## 关于智慧产业园 B 区二期亮化工程图纸情况疑问

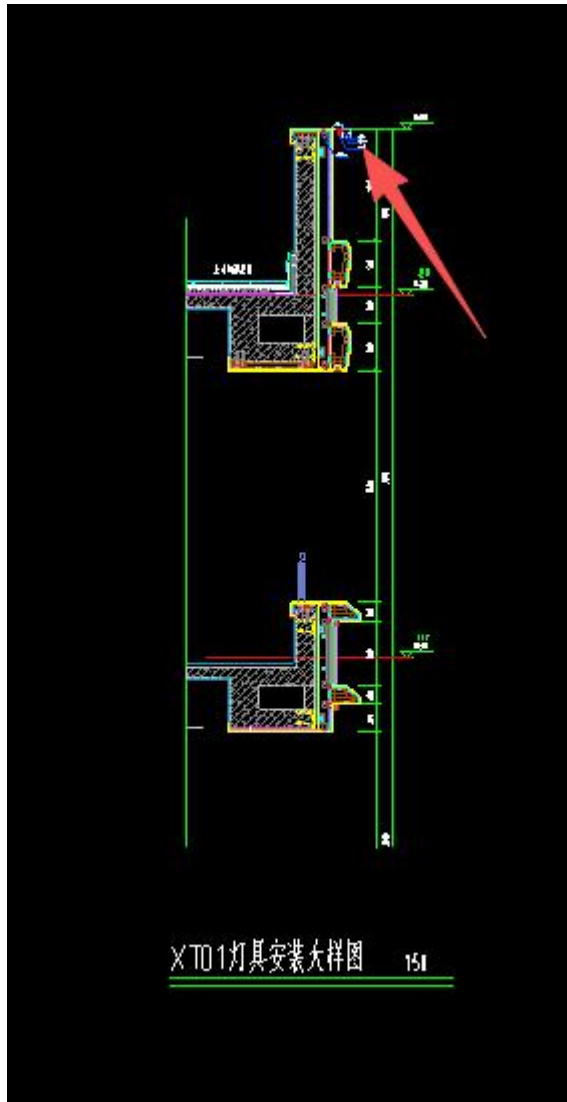
5. 顶层线性投光灯 3 备注为软灯带，缺少安装节点，是否增加线性铝槽固定，以增加后期灯带为一个平行线上。

回复： 详见截图中箭头处节点，按图施工
